**WYJAŚNIENIA TREŚCI SWZ
ORAZ INFORMACJA O MODYFIKACJI TREŚCI SWZ I ZMIANIE OGŁOSZENIA O ZAMÓWIENIU**

Przebudowa wybranych przestrzeni obiektu EC1 Wschód na potrzeby Narodowego Centrum Kultury Filmowej w Łodzi – kolejne etapy realizacji inwestycji – Biblioteka Filmowa

numer postępowania: 0153/WEI/TP/2024

Pytanie nr 29

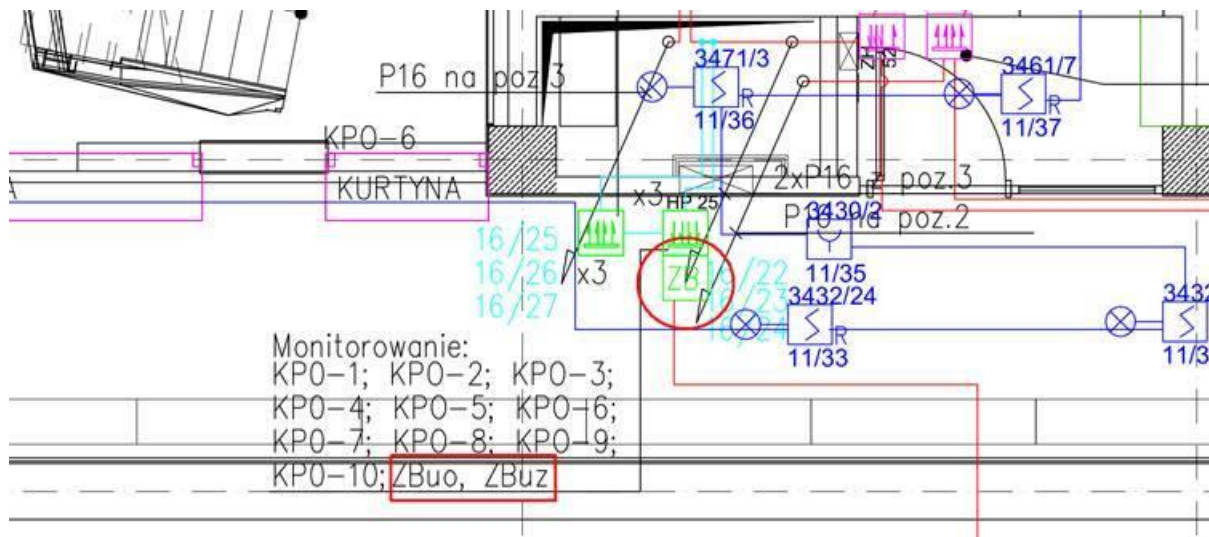
Czy w zakresie wykonania należy uwzględnić okablowania na potrzeby kamery N4-16 zlokalizowanej w przedsiönku wind bliźniaczych (pomieszczenie 4.N.17)? Patrząc na pokazany zakres prac wydaje się to być uzasadnione. Kamera / okablowanie nie było realizowane w poprzednich etapach prac.

Zamawiający informuje, że kamera N4-16 jest w zakresie zadania. W wyniku zapytania Zamawiający **zmienia treść dokumentu „Tabela zakresu – teletechnika_Biblioteka”** znajdującego się w części 5 SOPZ. Dla rysunku nr 1530_N_T_PW_52419_01 wytyczne przybierają brzmienie „W zakresie zamówienia: wykonanie okablowania do kamer o numerach od N4-18 do N4-24 oraz N4-16 bez dostawy i montażu kamer”.
